## **PARC EOLIEN LE RENARD**

**Réponse à l'avis MRAe**

**Mai 2020**

**Avis de la Mission régionale d'autorité environnementale  
de la région Nouvelle-Aquitaine sur  
le projet de parc éolien « Le Renard » (quatre éoliennes)  
sur les communes de Adriers (86) et Bussière-Poitevine(87)**

Figure 1: Tracés possibles du poste de livraison vers le poste source de MONTMORILLON et celui de L'ISLE-JOURDAIN

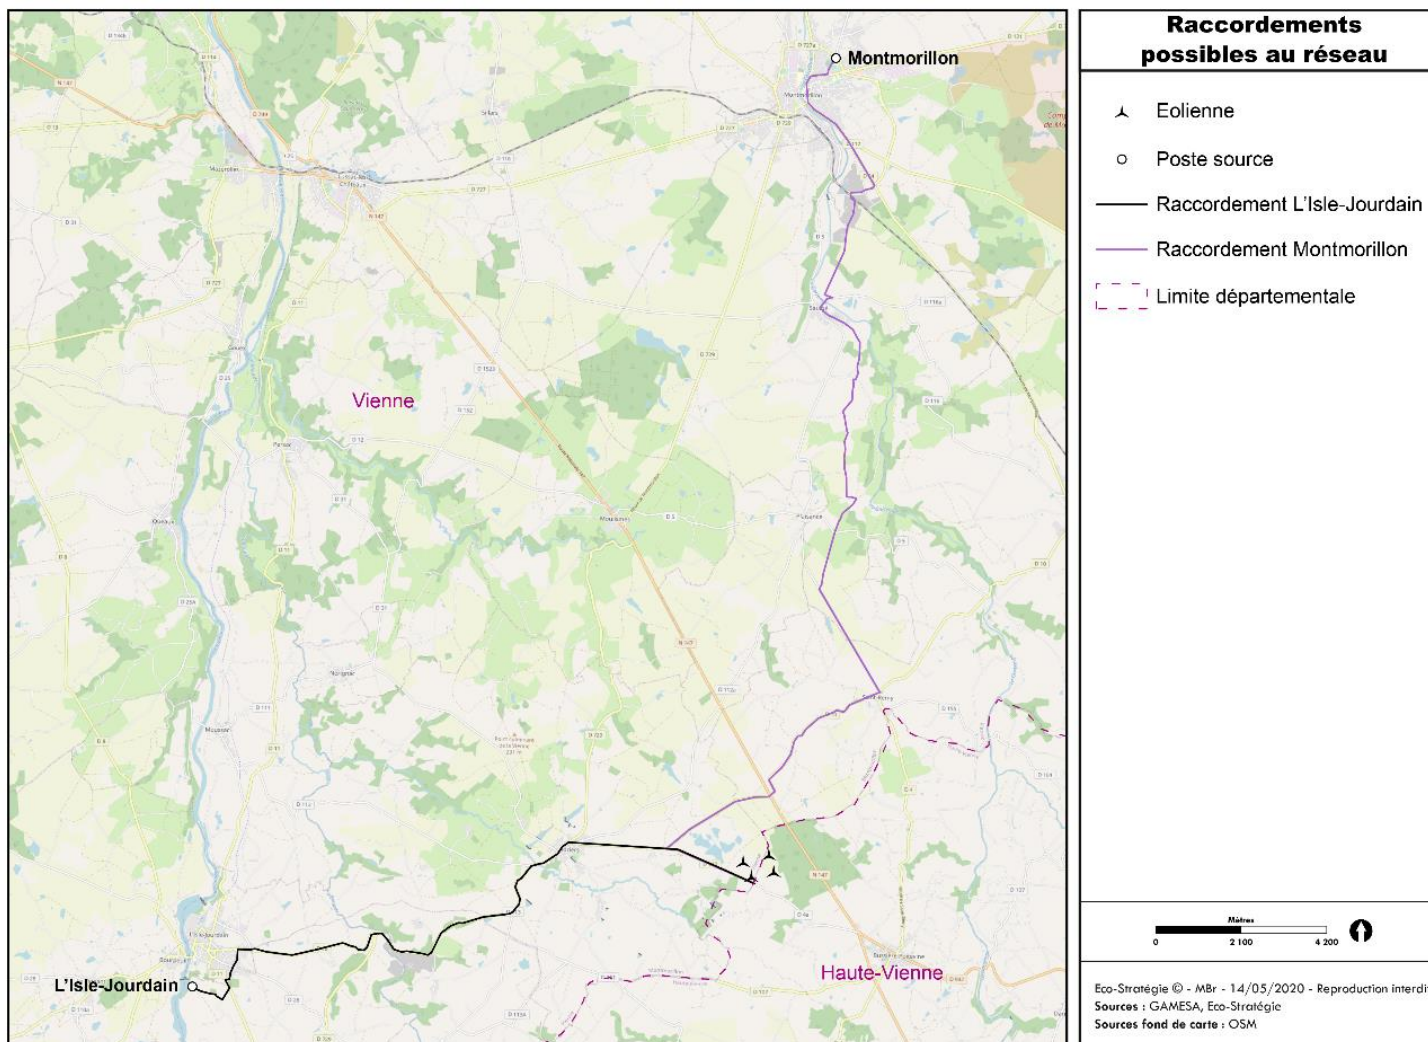
Il manque cependant, ainsi qu'indiqué plus loin dans le présent avis, la partie relative au raccordement (présentation, impacts potentielles, mesures d'évitement réduction d'impacts, alternatives et justification des choix).

Enfin, l'étude précise en page 51 que le poste source auquel il est prévu de raccorder le parc éolien du Renard n'est pas déterminé. Comme également indiqué dans l'étude, les dernières analyses laissent toutefois penser que ce raccordement se fera sur le poste de Montmorillon. **Le raccordement étant indissociable du projet, il y aurait lieu pour le porteur de projet de préciser les incidences potentielles de celui-ci et de préciser les mesures visant à éviter, réduire, voire compenser cet impact.**

**Le poste source auquel se raccordera le parc éolien du Renard n'a pas encore été déterminé.** La demande de raccordement déterminant le poste source ne peut être établie qu'après obtention des autorisations.

Aussi, 2 solutions de raccordement sont actuellement envisagées : sur le poste de MONTMORILLON ou celui de L'ISLE-JOURDAIN.

**Les tracés définitifs des câbles électriques seront déterminés par ENEDIS lors de la mise en place de la convention de raccordement.**

Figure 3: Points de mesure retenus

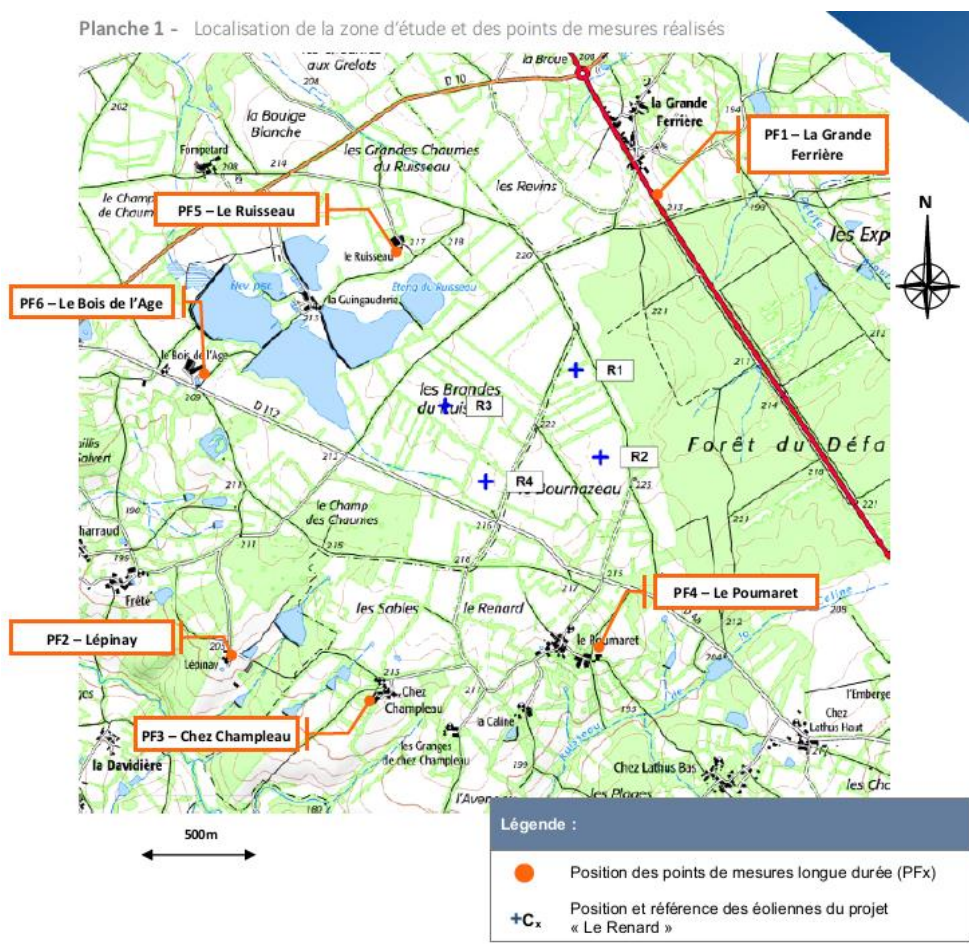
L'étude intègre en pages 247 et suivantes une analyse de l'état initial du site en termes de **bruit**, sur la base de la réalisation d'une campagne de mesures effectuée entre le 25 avril et le 30 mai 2018, au niveau de 6 points de mesure correspondant à plusieurs habitations proches du projet. Les résultats de ces mesures sont présentés en pages 248 et suivantes de l'étude d'impact. Ces résultats permettent notamment d'apprécier l'environnement sonore initial du secteur d'étude. **Il ressort toutefois que d'autres habitations, bien qu'également relativement proches du projet, n'ont pas fait l'objet de mesures particulières. Ce défaut d'état initial amène à s'interroger comme indiqué en partie suivante du présent avis, sur le respect des seuils réglementaires pour ces habitations.**

Concernant plus particulièrement **le bruit**, l'étude d'impact intègre une étude acoustique rappelant le contexte réglementaire et s'attachant à calculer les valeurs d'émergence du projet, à comparer aux valeurs d'émergence maximales admissibles (5 dBA pour le jour et 3 dBA pour la nuit). Cette étude se base sur les six points de mesure cités plus haut dans l'analyse de l'état initial de l'environnement. Les simulations acoustiques ont permis de mettre en évidence un risque de dépassement des émergences (en période nocturne). Le projet intègre un plan de bridage des éoliennes permettant de réduire leur niveau sonore en dessous des seuils réglementaires. Le projet prévoit la réalisation de mesures acoustiques après installation du parc pour confirmer le respect des seuils, voire affiner les configurations de fonctionnement des éoliennes. Comme indiqué précédemment, certaines habitations relativement proches du projet n'ont pas fait de mesures initiales. **La MRAE considère qu'il y aurait lieu pour le porteur de projet de préciser les modalités retenues permettant de garantir le respect des seuils réglementaires sur l'ensemble des habitations potentiellement impactées par le projet.**

L'étude acoustique a été réalisée par le Bureau d'étude Sixense Environnement en avril – mai 2018. Six points de mesure ont été retenus afin de couvrir l'ensemble des lieux dit situés autour de la Zone d'Implantation Potentielle. Seul le lieu-dit « La Guingauderie » n'a pas été retenu car il accueille une activité piscicole et a été considéré comme un point soumis à trop de perturbations. La carte ci-dessous fait état de l'ensemble des points de mesure retenus.

Ainsi, les points de mesures retenus in fine ne sont pas toujours réalisés au niveau de l'habitation la plus proche du projet, mais au droit d'une des habitations du bourg/lieu-dit en question, représentatif de l'ensemble des autres habitations.

Figure 7: Situation de la Zone d'Implantation Potentielle par rapport au périmètre analysé

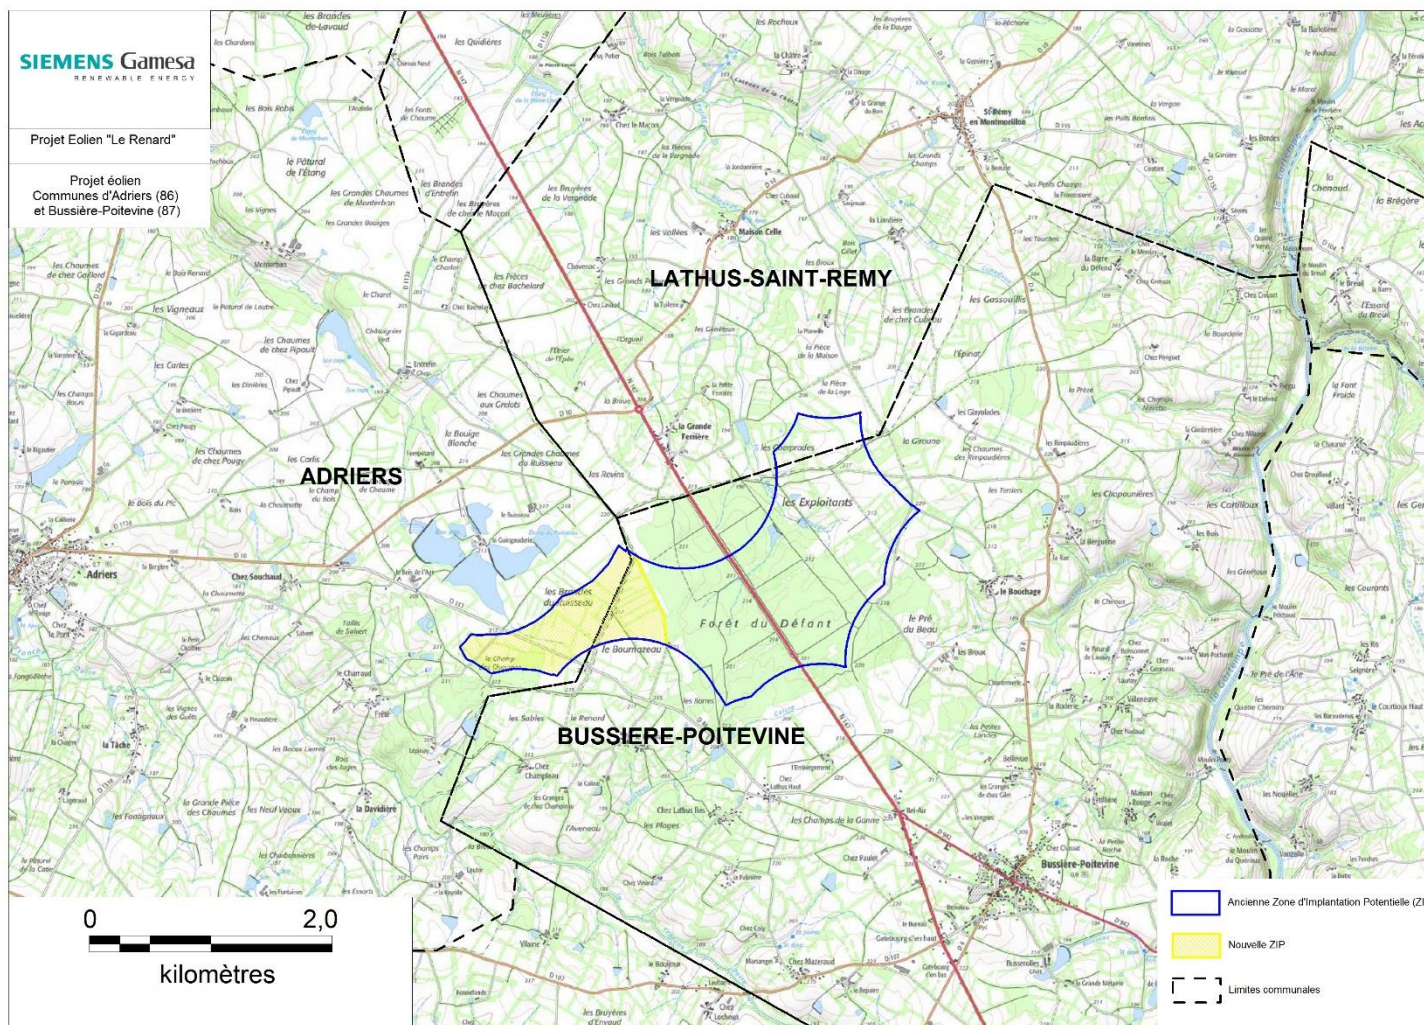
Cette analyse appelle des remarques, prenant en compte les investigations réalisées dans le cadre de l'analyse de l'état initial de l'environnement qui ont permis de hiérarchiser les enjeux du site, notamment pour les chiroptères et l'avifaune. Comme indiqué dans la partie relative à l'analyse des incidences du projet, deux éoliennes, R2 et R4, ont été positionnées dans des secteurs identifiés à enjeu « assez fort » pour les chiroptères, et « fort » pour l'avifaune. Par ailleurs, les quatre éoliennes sont localisées à des distances inférieures à 100 m des lisières ou des haies, ce qui ne respecte pas les recommandations connues de Eurobats. **Il y aurait lieu, dès lors, pour le porteur de projet d'analyser des variantes privilégiant un évitement plus complet des secteurs sensibles, voire de se réinterroger sur la localisation de la zone d'implantation potentielle.**

**Ainsi, cette analyse nous a permis de conclure à l'intérêt à nous concentrer sur l'Ouest du périmètre rapproché, présentant un secteur de moindre enjeu et une réelle opportunité pour le développement éolien**
